Sammendrag av innkomne innspill med forslagsstillers og kommunedirektørens kommentarer – Sefa

Østfold fylkeskommune viser til offentlig ettersyn for kvartal 54 og 55A i Sarpsborg sentrum, datert 10.06.2024 med frist for innspill 20.08.2024. Planområdet er ca. 9,4 dekar og ligger nær Sarpsborg stasjon, begrenset av St. Nikolas gate, Aarslands gate og Glengsgata i vest.

Planen er utarbeidet av Plus Arkitektur AS på vegne av Sefa Park AS. Hensikten med planforslaget er å legge til rette for byreparasjon på branntomt i kvartal 54, med næring og boliger. Delområdene BB og BBA består av eksisterende borettslag som ifølge beskrivelsen kun skal videreføres som dagens situasjon.

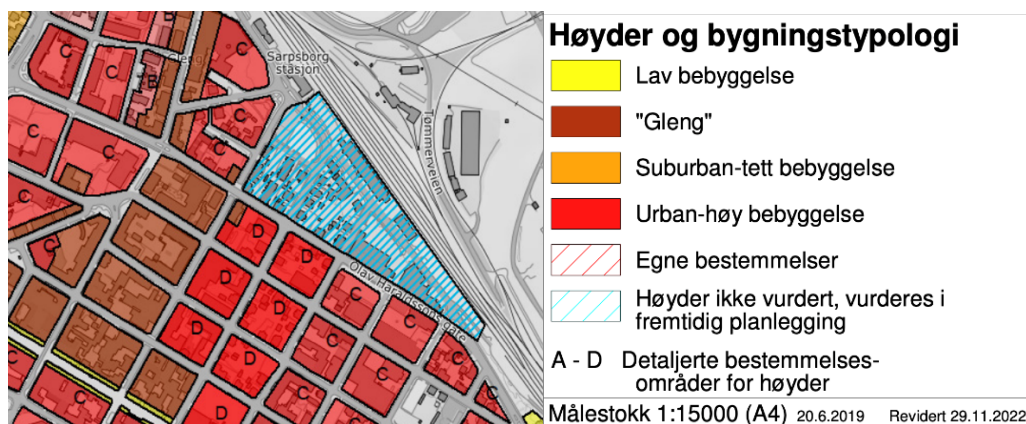
- *“I tillegg til viste høyder, gir bestemmelsene rom for takoppbygg og konstruksjoner på inntil 3,5 meter over takflate, inntrukket minimum 3 meter fra fasadene på maks 10% av underliggende etasjeplan. Det innebærer at oppgitte høyder vil bli inntil 3,5 meter, en etasje høyere, enn vist makshøyde markert i gult på 15 etasjer.” (side 4)*

- *“I planforslaget som nå er ute til offentlig ettersyn reagerer vi spesielt på høyden til bygg B, men også til bygg A. Jf. Sentrumsplanen ligger utbyggingsområdet innenfor bestemmelsesområdet urban-høy bebyggelse C...” (side 5)*

- Det stemmer ikke at bygget kan bli en hel etasje høyere, men det kan komme et takoppbygg som er opp til 10% av arealet til underliggende etasjeplan siden sentrumsplanen åpner for dette. Sentrumsplanens bestemmelse § 5.5 d. tillater denne typen takoppbygg på gitte vilkår. Bygg A er ikke høyere enn 21,5 m, og er derfor tegnet i henhold til sentrumsplanens bestemmelser. “I tillegg til byggehøyden tillates det konstruksjoner/oppbygg som sikrer adkomst til eventuelle takterasse/takflater gjennom trapp/heis eller tekniske installasjoner, i områder avsatt til urban-høy bebyggelse. Takoppbygg skal ikke være høyere enn 3,5 meter over takflate og skal være trukket minst 3 meter inn fra alle fasader. Arealene skal ikke overstige 10% av underliggende etasjeplan.”

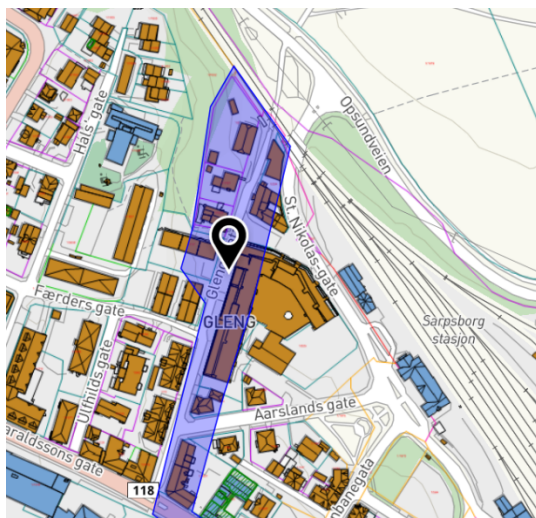
Riksantikvaren mener at sentrumsplanens høydeangivelser må følges i denne reguleringsplanen. Det er viktig at det bygges volumer på den aktuelle tomte som følger sentrumsplanens bestemmelser om både høyder og utforming, og som tar tilbørlig hensyn til kulturmiljøinteressene som er knyttet til Sarpsborg stasjon og dens historiske rolle i byveven i Sarpsborg. Riksantikvaren reiser **innsigelse** til detaljregulering for kvartal 54 og 55A (Sefa).

Riksantikvaren reiser **innsigelse** til detaljregulering for Kvartal 54 og 55A (Sefa). Tiltaket følger ikke opp Sarpsborg kommunes sentrumsplan, og vil svekke et kulturmiljø av nasjonal interesse.
